**Avis de la Mission régionale
d'autorité environnementale de Corse
sur un projet de centrale photovoltaïque au sol sur
le territoire de la commune
d'ALERIA (Haute-Corse)**

n°MRAe 2020-PC6

Localisation du projet : Commune d'Aleria

Demandeur : SARL Corsicasole 22

Illustration 2 : Plan de masse (source : étude d'impact)

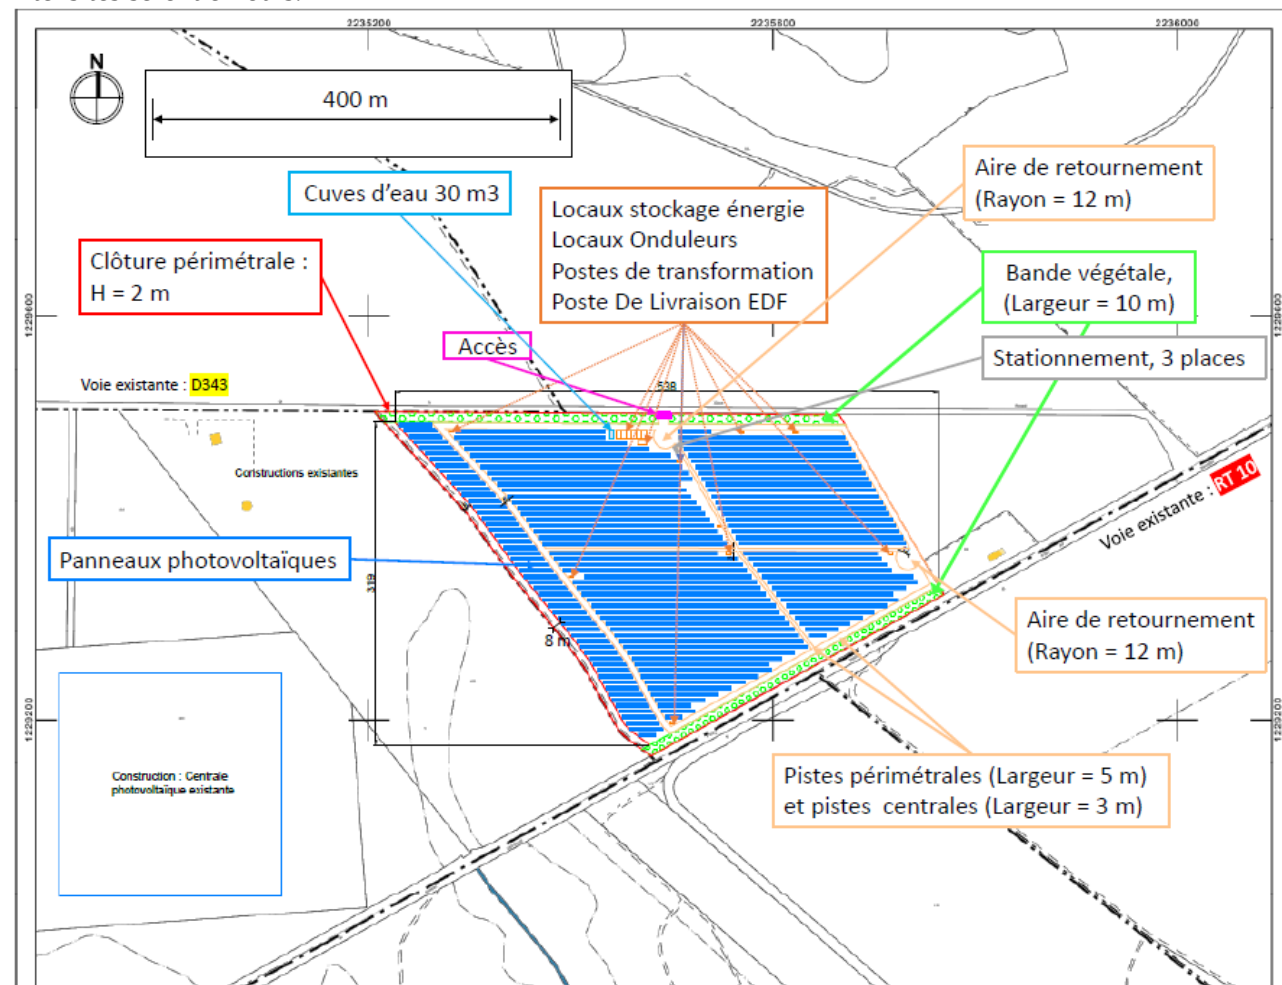
La MRAE recommande de compléter l'étude d'impact et de prendre en compte la présence d'autres parcs à proximité, afin de s'assurer que la mesure de réduction MR-4 est suffisante pour assurer la bonne circulation des espèces.

Illustration 4 : corridors écologique (source : étude d'impact)

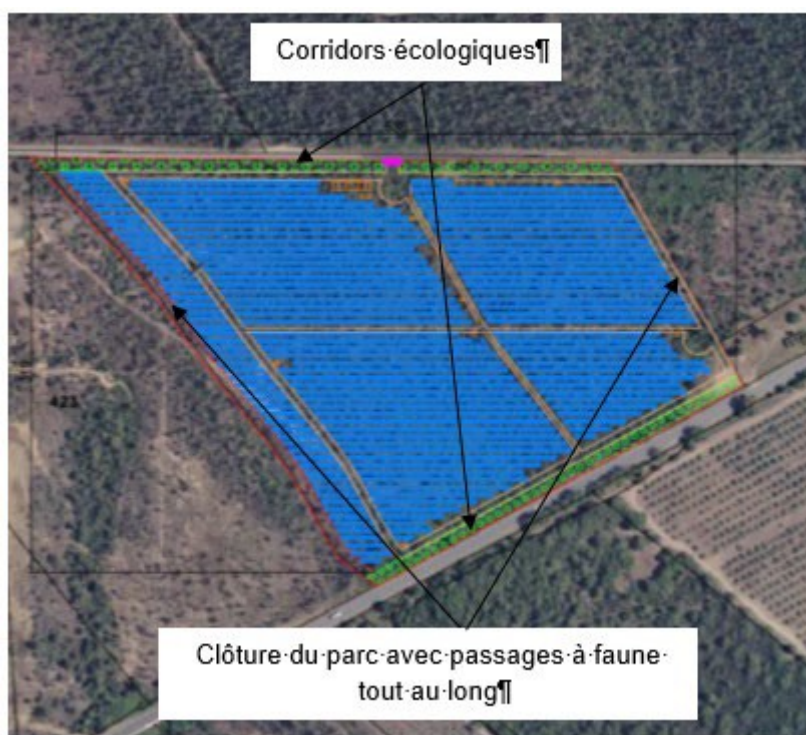
Toutefois, l'étude d'impact ne présente pas de mesures d'évitement concernant le lézard tyrrhénien et le lézard des ruines, deux espèces protégées contactées lors de la prospection.

En complément de la nécessité de déposer une demande de dérogation au titre des espèces protégées pour la tortue d'Hermann, la MRAE recommande de compléter l'étude d'impact pour éviter la destruction des lézards tyrrhénien et des ruines et de proposer des mesures adaptées en conséquence.
